REPÚBLICA DE CHILE
DIRECCIÓN REGIONAL
SERVICIO DE EVALUACIÓN AMBIENTAL
REGIÓN DE ATACAMA

RESUELVE CONSULTA DE PERTINENCIA DE
INGRESO AL SEIA, PROYECTO "MEJORAMIENTO
CONEXIÓN A LÍNEA DE TRANSMISIÓN DIEGO DE
ALMAGRO - MINA FRANKE".

RESOLUCIÓN EXENTA

COPIAPÓ, 23 DIC. 2016

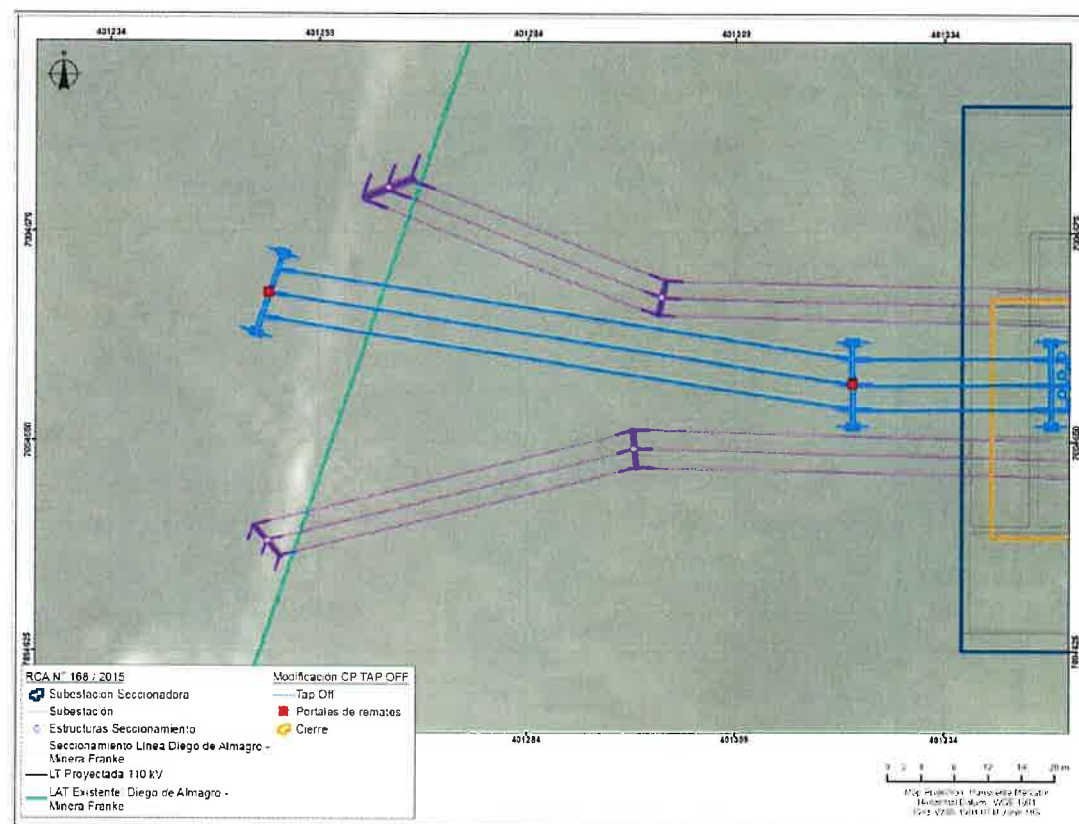
- El Proyecto se localiza a 16 kilómetros al noreste de la ciudad de Diego de Almagro, en la comuna del mismo nombre, provincia de Chañaral, Región de Atacama.
- La modificación propuesta corresponde al cambio en el esquema de conexión en el punto de evacuación de Línea de Transmisión de la Planta Solar Fotovoltaica Malgarida, reemplazándose la conexión de la Central al SIC desde la opción aprobada correspondiente a una Subestación Seccionadora de tipo AIS (aislación por aire) por una conexión de tipo Tap-Off, como se muestra en la siguiente figura:

- El reemplazo en el tipo de subestación de conexión con la línea de transmisión Diego de Almagro – Minera Franke no implica una modificación de la localización de la subestación anteriormente aprobada bajo RCA N° 168/2015, como así tampoco un aumento en la superficie establecida para la instalación de la nueva conexión vía Tap-Off, sobre una superficie total declarada anteriormente correspondiente a 3.250 m² (65 x 50 metros). Se requiere un área de 40 x 28 m para el nuevo cierre de las obras del Tap-Off a implementar, reduciéndose de 0,32 a 0,11 hectáreas la superficie a destinar para el cambio propuesto.
- En la siguiente tabla se presenta la comparación de localización entre el área declarada para la instalación de la subestación seccionadora aprobada y la actual modificación por la versión en modo Tap-Off:

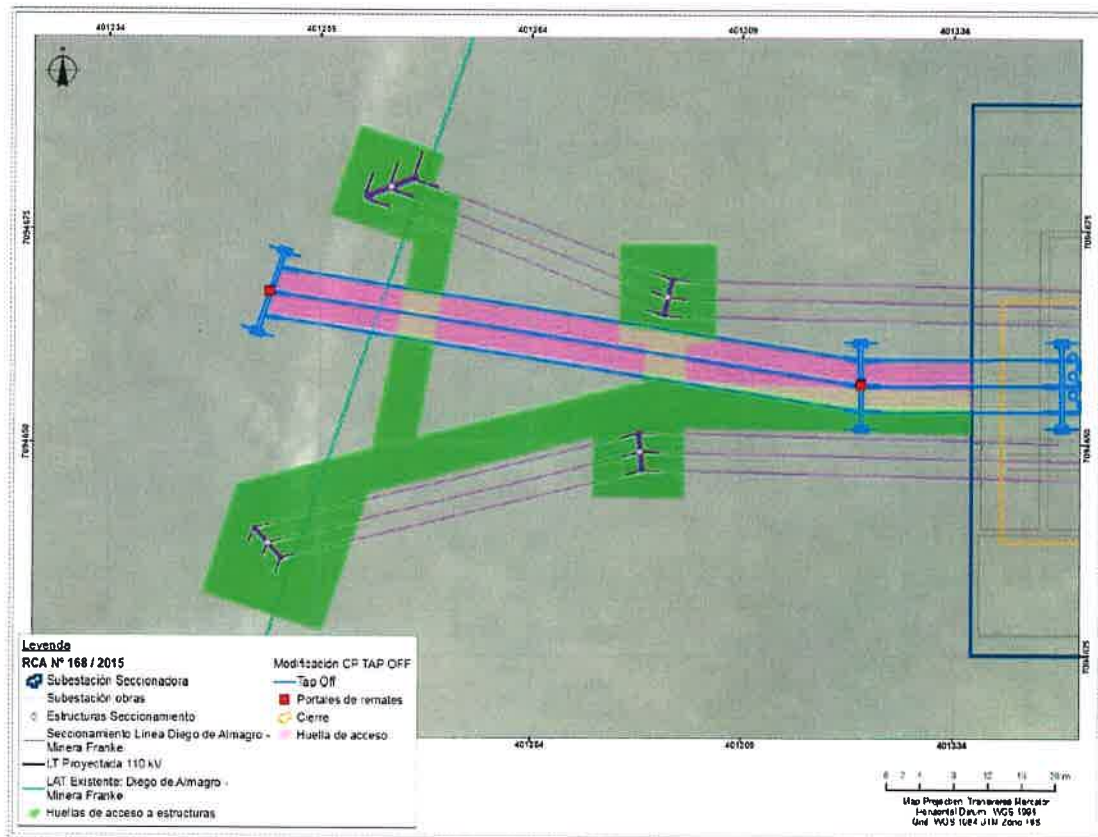
- El seccionamiento de la línea de transmisión Diego de Almagro-Minera Franke para conectarla a la línea de evacuación del proyecto Malgarida, también presentará modificaciones en el número de estructuras a disponer, reemplazándose 4 estructuras de seccionamiento por 2 portales de remate entre la línea eléctrica y el Tap-Off. En la siguiente figura se grafica esta modificación:
